From: "5.1,2,e" <5.1,2,e@thegoodguyz.nl>
Sent: Wed, 24 May 2023 12:24:51 +0200
To: "5.1,2,e" <5.1,2,e@amsterdam.nl>; "5.1,2,e" <5.1,2,e@amsterdam.nl>; "5.1,2,e" <5.1,2,e@amsterdam.nl>; "5.1,2,e" <5.1,2,e@skillscrowdmanagement.com>; "5.1,2,e" <5.1,2,e@thegoodguyz.nl>
Subject: NoArt23 | Groen/ruimte - Feedback/criteria
Attachments: image001.jpg

Zoals beloofd het advies op het gebied van openbare ruimte/groen en duurzaamheid:

Naar aanleiding van het rondje dat we vandaag hebben gelopen, hebben we vanuit Groen / Parkbeheer een aantal vragen en opmerkingen over de objecten en hoe het park gebruikt wordt. Hieronder een korte samenvatting. Ik wil daarbij eigenlijk het volgende voorstellen: een afspraak met de organisatie op locatie om het plan daar te bespreken zodat we de (on)mogelijkheden kunnen meegeven en de organisatie toelichting op het plan kan geven. Een soort pre voorschouw, dit graag op zeer korte termijn.

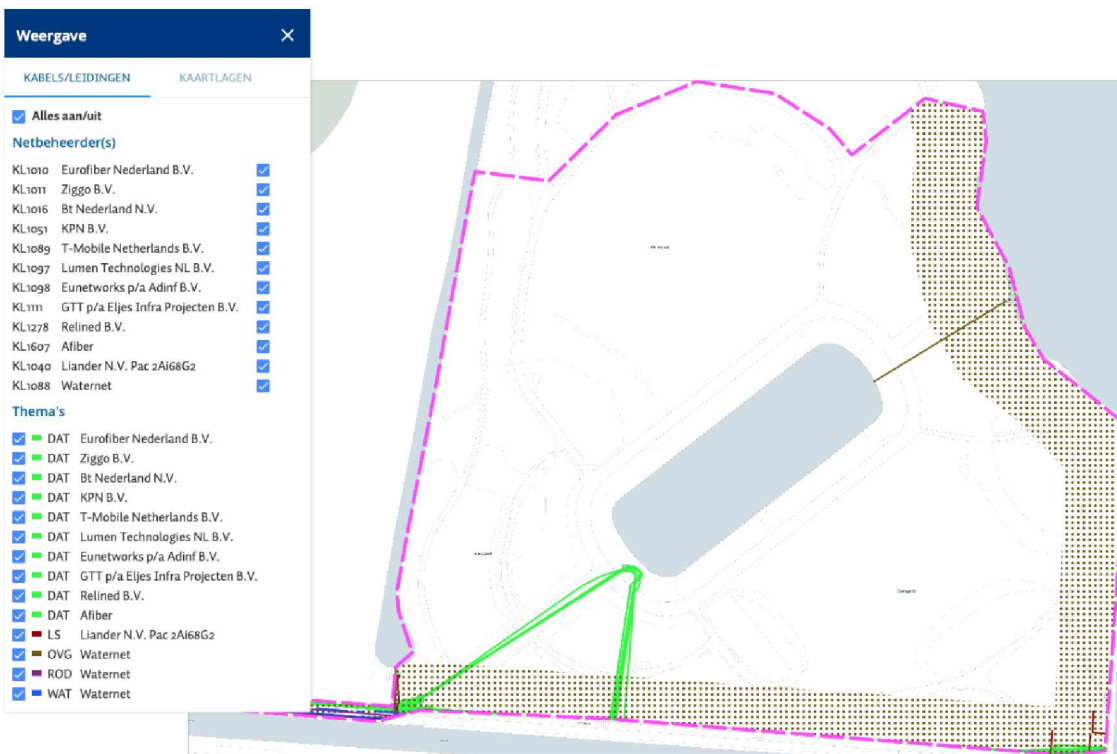
3. De foodtrucks staan nu nog in de groen strook direct langs de vijver. De plaatsen op de verhardingen, het lijkt nu alsof deze nog op de groene strook staan. (dit is ook in het overleg besproken)

Positief, vanwege de CADO route dient er een doorgang van minimaal 5m over de rotonde beschikbaar te zijn voor calamiteiten vervoer. Hierdoor moeten we de foodtrucks iets op het gras plaatsen. Ter bescherming van het gras ziet u in de 2D de zwarte kunstof 4x1m rijplaten onder trucks.

9. Met betrekking tot bomen:

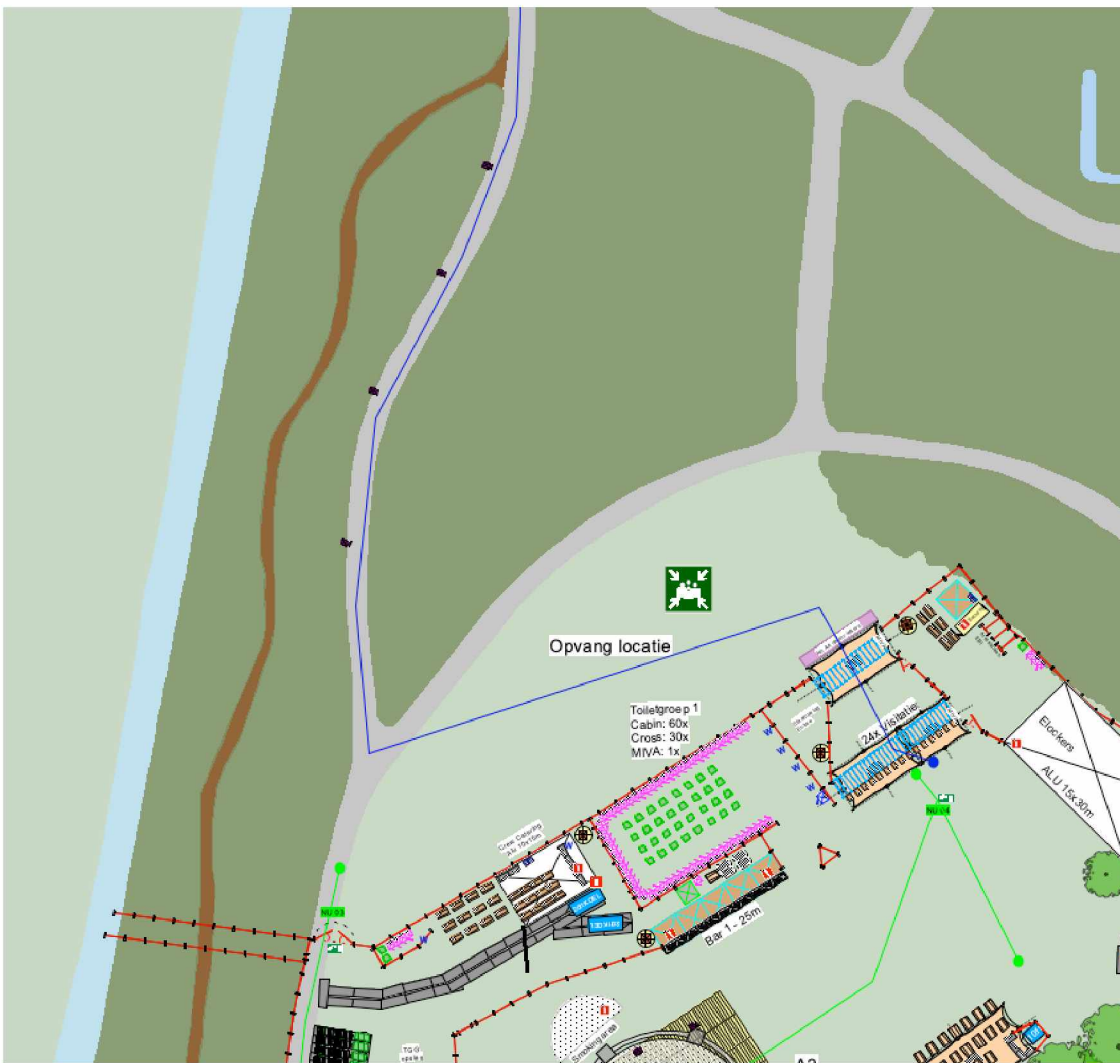
- a) Er mag niets aan de bomen worden vastgemaakt. **Helder, dankuwel.**
- b) Geen objecten in de grond en in de grasmat plaatsen. **Helder, dankuwel.**
- c) Er dient bij het plaatsen van de objecten rekening te worden gehouden met de bomen. Waarbij objecten ten minste 1,5 meter van de boomkroon geplaatst moeten worden. Zie bijlage werken rondom bomen. **Helder, dankuwel.**
